Dott. Ing. Ambrogio Bossi

OGGETTO: *parere tecnico sulla proposta di adeguamento del piano di zonizzazione acustica comunale – AREE EX FALCK E SCALO FERROVIARIO - P.U.C. 2020*

Sovrapposizione tra zonizzazione acustica vigente e PUC

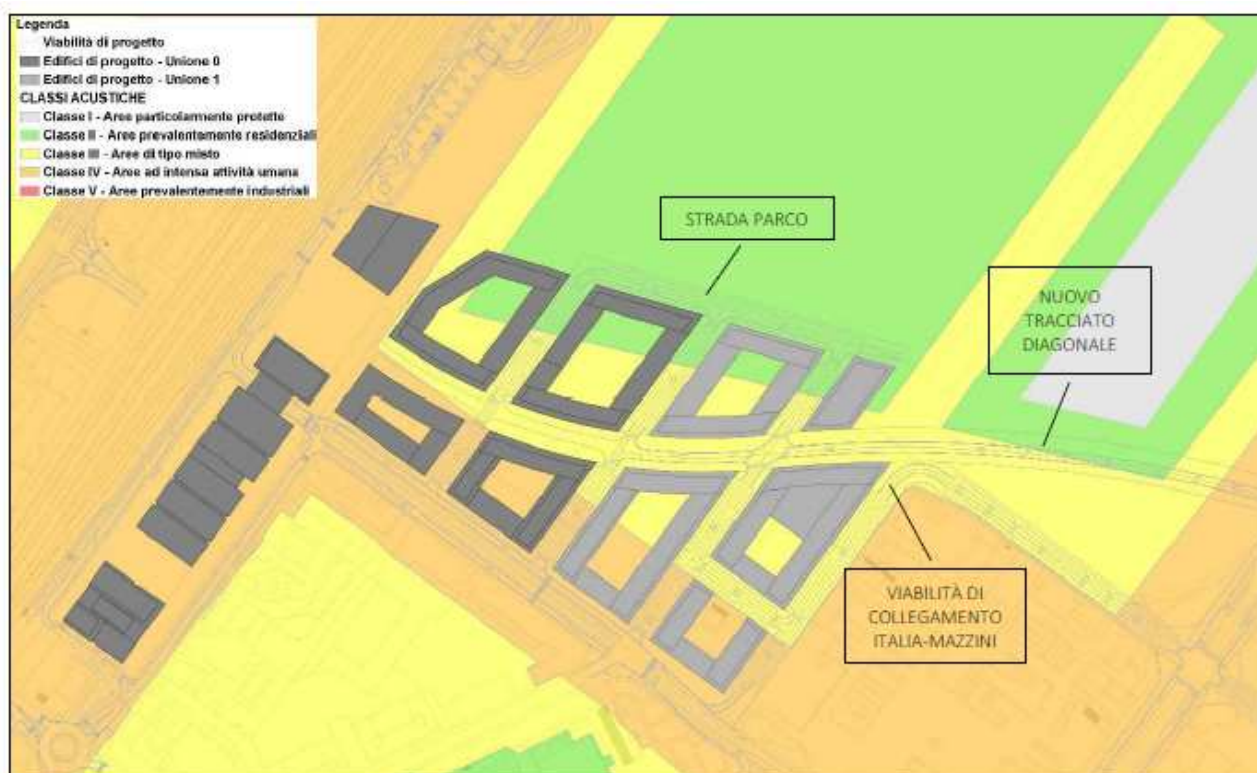
La sovrapposizione tra la PUC ed il vigente piano di zonizzazione acustica ha evidenziato delle incompatibilità che hanno determinato la necessità di adeguare il piano alle nuove previsioni progettuali. Le specifiche aree della PUC che hanno determinato tali incompatibilità risultano:

- porzione a nord al confine con il parco per la presenza della nuova strada parco
- porzione sud lungo l'edificato di progetto di via Mazzini
- fascia est lungo il nuovo tracciato di connessione tra viale Italia e via Mazzini
- fascia a nord della diagonale

Come ben si evince dalla figura, non vi è più una corretta sovrapposizione tra le previsioni di progetto e la classificazione acustica assegnata alle zone interessate dal piano vigente. I calcoli previsionali di supporto riportati nel documento previsionale di clima acustico presentato dal proponente evidenziano per la "strada parco" livelli non compatibili con una classe II, stesso discorso per il nuovo tracciato diagonale che interferisce con un'area di classe II, anche in questo caso non compatibile con i livelli di immissione previsti. Anche il nuovo tratto di collegamento tra via Mazzini e viale Italia lambisce una zona di classe III non compatibile con i livelli di rumorosità stimati. La fascia di rispetto posta a nord di via

Mazzini di classe IV non risulta più idonea e compatibile con il lay-out degli edifici in progetto.

Proposta di adeguamento del PZA

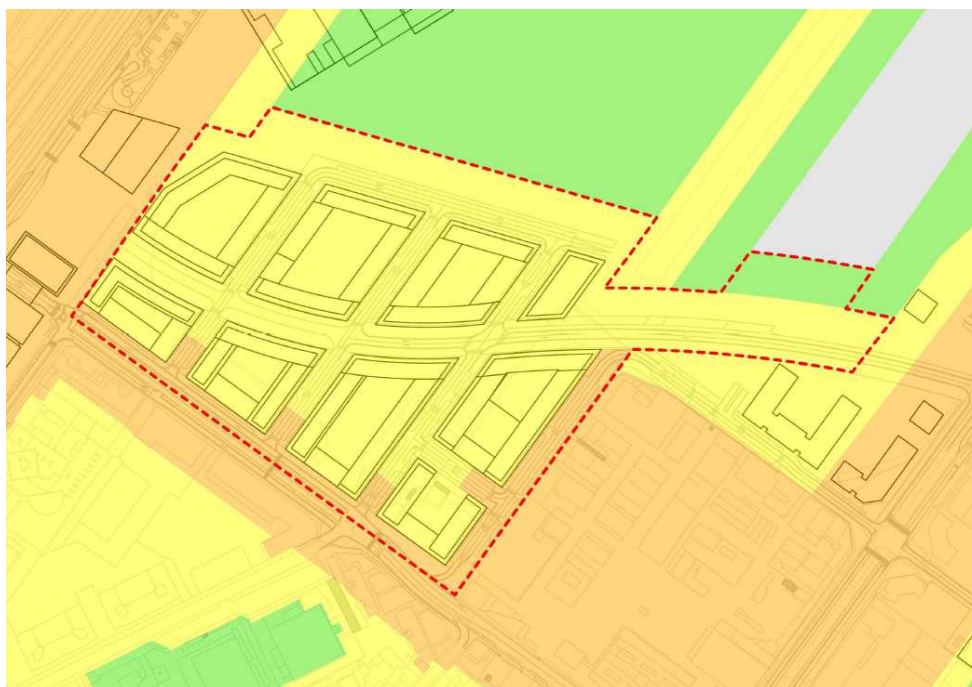
- ampliamento dell'attuale area di classe III verso nord in corrispondenza del nuovo edificato e della nuova viabilità di progetto "strada parco" e contestuale arretramento dell'area di classe II.

- riduzione dell'ampiezza della fascia di classe IV a nord di via Mazzini in funzione della configurazione planimetrica degli edifici in progetto e ampliamento verso sud dell'attuale classe III. Gli edifici di progetto lungo via Mazzini presentano fronti continui a cortina. Per tale porzione viene proposto:

- fascia di classe IV su via Mazzini estesa fino alla facciata degli edifici in progetto
 - arretramento di 30 metri in corrispondenza delle vie laterali in classe IV

- nuova fascia di classe IV lungo la viabilità di connessione tra viale Italia e via Mazzini in continuità con l'attuale classe IV dell'area artigianale, estesa fino al fronte degli edifici in progetto, compatibilmente con i livelli di rumorosità stimati nel documento previsionale di clima acustico per tale tratto stradale

- inserimento del nuovo tracciato della diagonale interamente in classe III prevedendo delle fasce cuscinetto di 30 metri di decadimento delle immissioni sonore dell'infrastruttura, anche in questo caso compatibilmente con i livelli di rumorosità stimati nel modello previsionale.

Nel caso specifico gli edifici in progetto che affacciano su via Mazzini presentano fronti continui a cortina tali da mascherare la parte interna del lotto oggetto di intervento, pertanto è accettabile quanto proposto, ovvero estendere la classe IV fino alla facciata degli edifici e assegnare alla parte retrostante e interna del lotto, più protetta e schermata dagli stessi fronti degli edifici, una classe III e prevedere arretramenti di 30 metri in corrispondenza delle vie laterali. Nel definire il confine della classe acustica assegnata non sono stati tagliati gli edifici, ma bensì è stato correttamente seguito il profilo degli stessi. Si ritiene accettabile la classe acustica assegnata.

In considerazione dei livelli di rumorosità stimati sulla base dei flussi di traffico attuali e futuri, nella proposta di adeguamento del PZA è stata opportunamente ampliata la fascia di classe IV fino al fronte degli edifici in progetto, con arretramenti di 30 metri in corrispondenza delle vie laterali, nel rispetto delle linee guida lombarde.

del comparto e con i livelli di rumorosità stimati nel modello previsionale (livelli immessi più contenuti rispetto a via Mazzini e al tratto di collegamento con viale Italia). Sul lato nord del comparto è stata estesa l'area di classe III a discapito dell'attuale classe II per garantire correttamente una fascia cuscinetto che tenga conto del decadimento delle relative emissioni sonore. Si ritiene idonea la classe acustica assegnata.

Al nuovo tracciato diagonale è stata assegnata una classe III compatibilmente con i livelli di rumorosità stimati nel modello previsionale. Anche in questo caso è stato previsto un ampliamento della classe III sul lato nord per ricavare una prima fascia cuscinetto e una seconda fascia cuscinetto di classe II verso il parco pubblico. Si ritiene idonea la classe acustica assegnata.
